ASSE VIARIO MARCHE – UMBRIA E QUADRILATERO DI PENETRAZIONE INTERNA MAXI LOTTO 2

PROGETTO ESECUTIVO

<p>2.1.2 PEDEMONTANA DELLE MARCHE</p> <p>Secondo stralcio funzionale: Matelica Nord – Matelica sud/Castelraimondo nord</p> <p>INQUADRAMENTO DELL'INTERVENTO</p> <p>Nota di riscontro all'istruttoria QMU-0009253-P del 25-10-2016</p>	<p>SCALA:</p> <p style="text-align: center;">-</p> <p>DATA:</p> <p style="text-align: center;">Novembre 2016</p>
---	--

**Riscontro ai risultati delle verifiche tecniche ed economiche di cui
alla nota ANAS Prot. CDG-0112269-P del 19/10/2016**

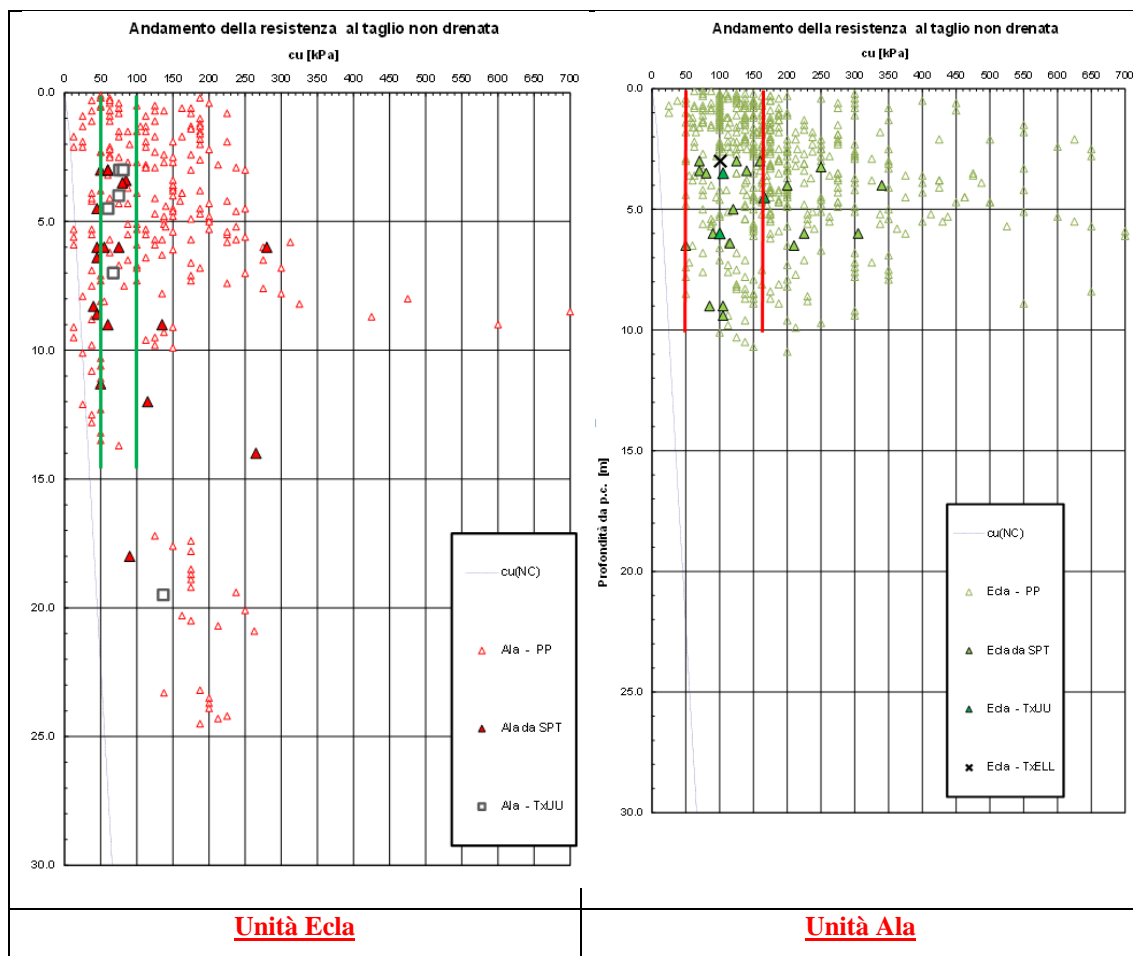
I valori della coesione drenata di progetto sono desunti, oltre che dalle prove di laboratorio, anche dalle numerose indagini in sito (prove di Pocket Penetrometer e prove SPT) come si evince dalle figure 19 (unità Eela) e 33 (unità Ala). Le indagini in sito, seppure di tipo indiretto (si basa principalmente su correlazioni empiriche), assumono importanza di tipo statistico per la numerosità dei rilievi disponibili, e sono state quindi opportunamente considerate per la definizione dei range di progetto.

Per chiarezza si richiamano le figure con i dati sperimentali ed i valori di progetto.
